Commune de Miribel
Département de l'Ain

Enquête publique
portant sur le projet de révision du PLU

Rapport d'enquête

**Conclusions motivées et avis du Commissaire enquêteur
sur le projet de révision du PLU de MIRIBEL**

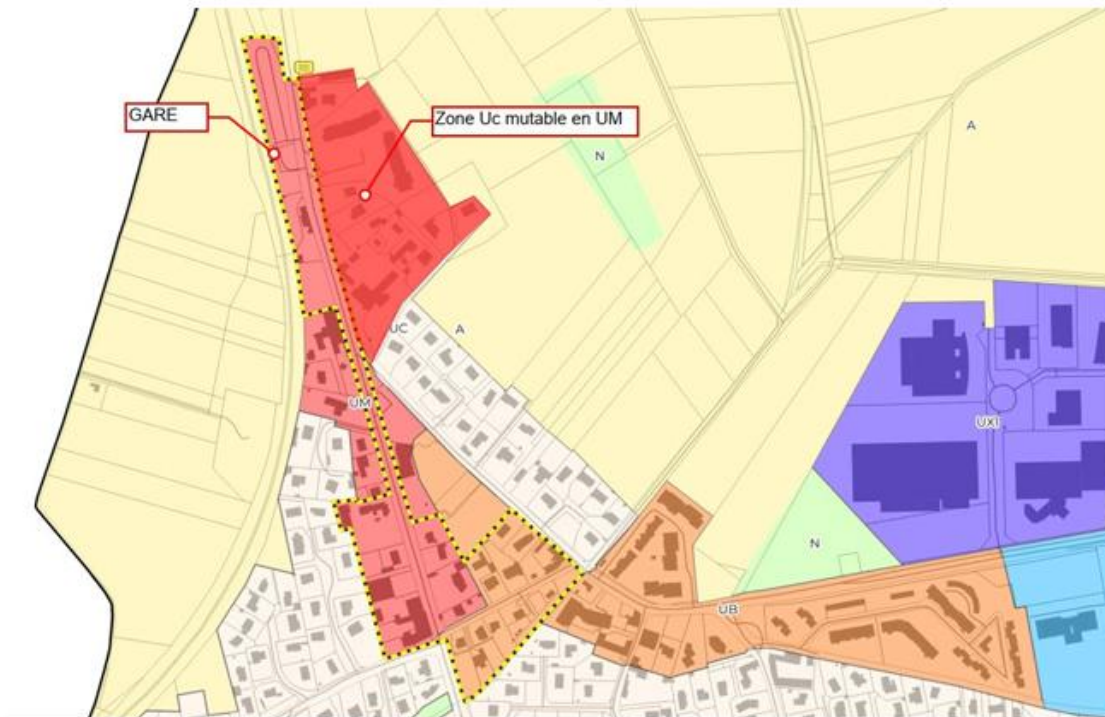
- Nécessité d'une approche plus ciblée pour la restructuration et la requalification : L'OAP N° 10, dédiée au Centre des Echets, vise à restructurer et requalifier le bâti autour de la Route de Strasbourg et à apporter de nouveaux usages. Le zonage UC, par sa nature résidentielle de faible densité, n'est pas l'outil le plus adapté pour impulser une restructuration et une diversification des usages dans le centre du hameau. L'OAP nécessite une mise en œuvre potentiellement plus flexible en termes de zonage que ce que propose la zone UC seule.

- Gestion des abords de la gare et intermodalité : L'OAP Centre des Échets ambitionne également d'anticiper les besoins en stationnement liés aux rabattements vers la gare et d'améliorer l'accessibilité.

Le zonage UC, axé sur l'habitat de faible densité, ne prévoit pas spécifiquement les outils pour gérer les zones de stationnement liées à la gare ou pour favoriser l'intermodalité de manière active.

RHA0014 – Paléo-marais des Echets, plateau morainique de la Dombes.

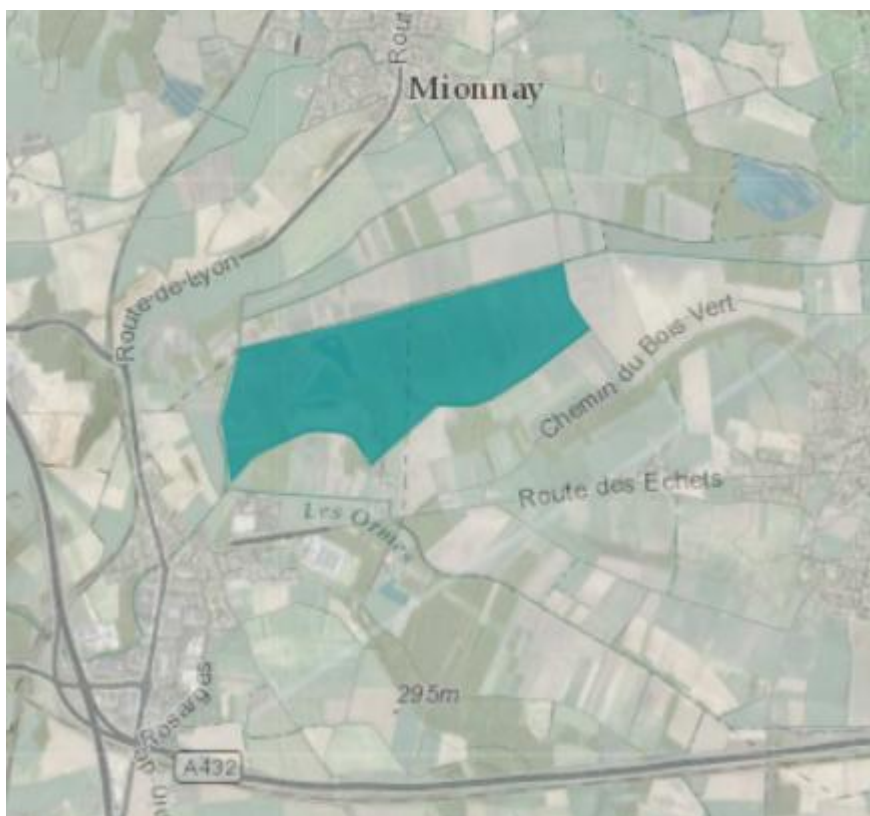
Le commissaire enquêteur remarque qu'il n'est pas fait mention du site d'intérêt géologique :

Il convient de faire mention de ce site géologique dans le PADD et sa localisation doit être cartographiée.

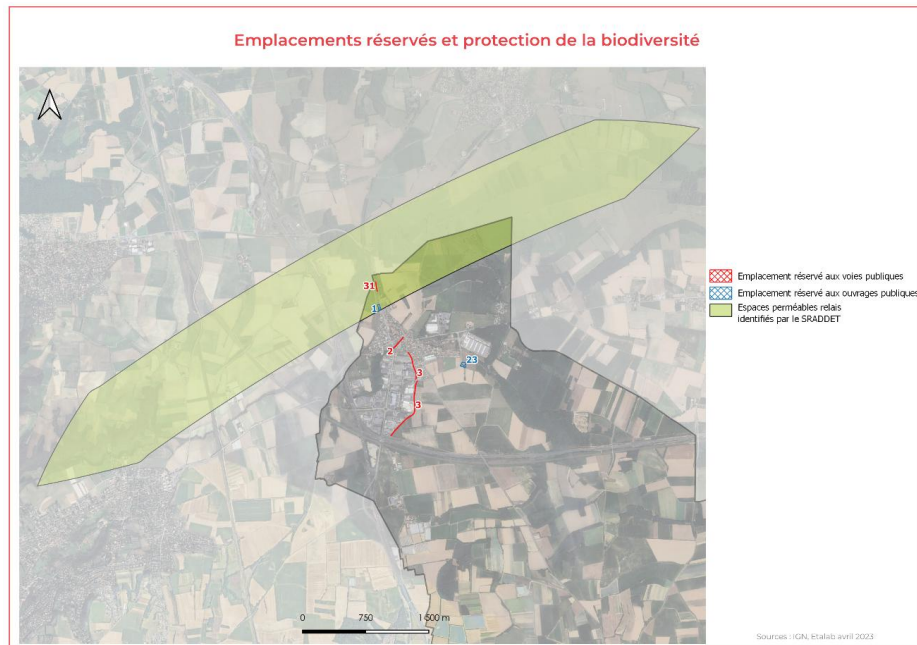
Deux emplacements réservés (ER n°1 et n°31) sont localisés au sein d'espaces perméables en tant que relais surfaciques identifiés au schéma régional d'aménagement de développement durable et d'égalité des territoires (Sraddet). Le dossier indique simplement que « *ces ER s'inscrivent sur des sols déjà artificialisés* ». Néanmoins, il est nécessaire de dresser un premier inventaire environnemental plus précis, afin de pouvoir mesurer réellement les enjeux sur ces secteurs.

L'Autorité environnementale recommande :

- De justifier davantage le choix de la future zone 2AUX de 10,5 ha sur le secteur des Rets, en particulier en s'appuyant sur un pré-diagnostic environnemental du secteur déterminant les principaux enjeux environnementaux ;
- D'analyser les incidences en matière de biodiversité au niveau des ER n°1 et n°31 localisés au sein d'un corridor écologique et, le cas échéant de mettre en place des mesures ERC de manière proportionnée.
